Product/Trade Name: Artis zee / Artis Q / Artis Q.zen

AX014/23/P

Kundenwarnhinweis

Betreff: Ergänzungsunterlage zur Gebrauchsanweisung für Artis zee / Artis Q

3. SMC

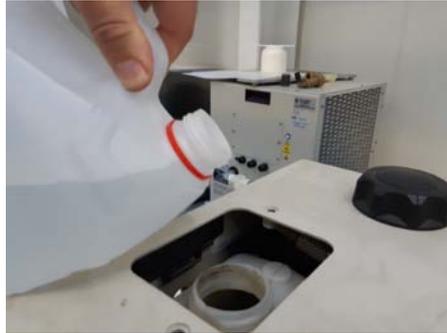
Ihre Anlage ist mit einem der folgenden Kühlaggregate ausgestattet.

- ◆ Öffnen Sie den Tank.
- ◆ Füllen Sie das Kühlsystem bis zum Tankhals mit Leitungswasser, am besten mithilfe eines Trichters.
- ◆ Schließen Sie den Tank.
